キッズステーションさかい内部改修工事の設計図書の訂正について（通知）

・図面 A/09

工事名称:キッズステーションさかい内部改修工事

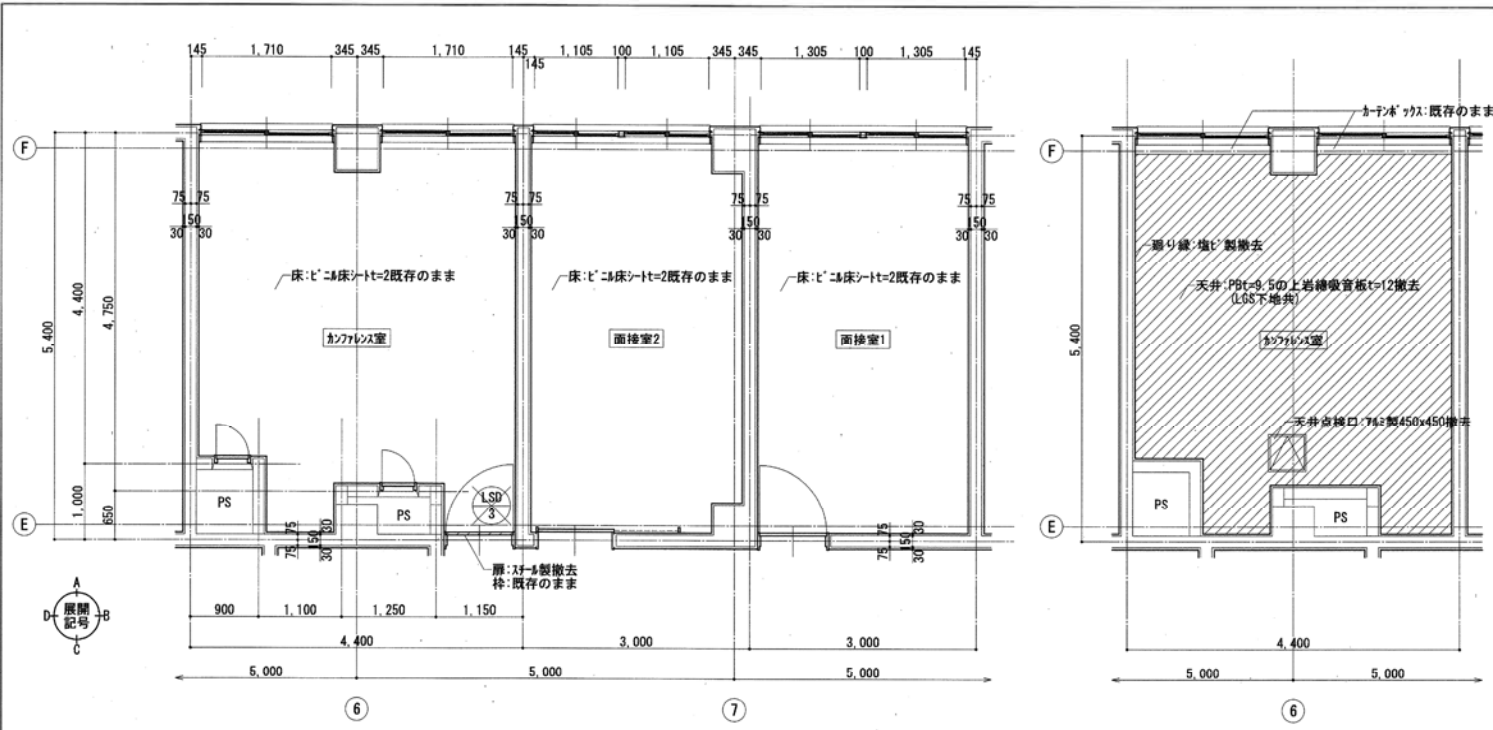
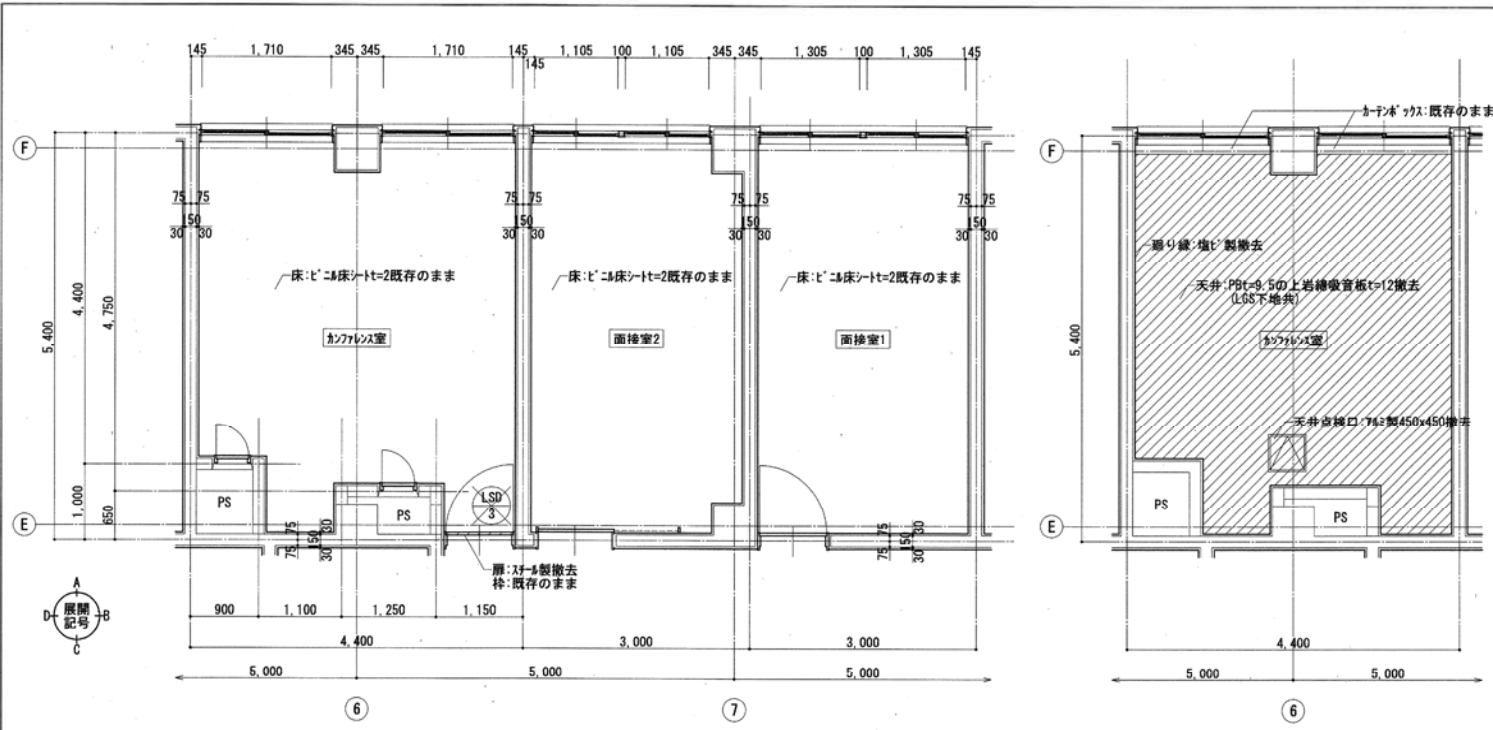
図面No.	図面名称	訂正箇所	誤	正	備考
A/09	(現況・改修)カンファレンス室 平面詳細図・展開図・天井伏図 (現況・改修)面接室-1、2 平面詳細図	(改修)平面詳細図	ステンレス製見切 寸法50	ステンレス製見切 寸法35	訂正
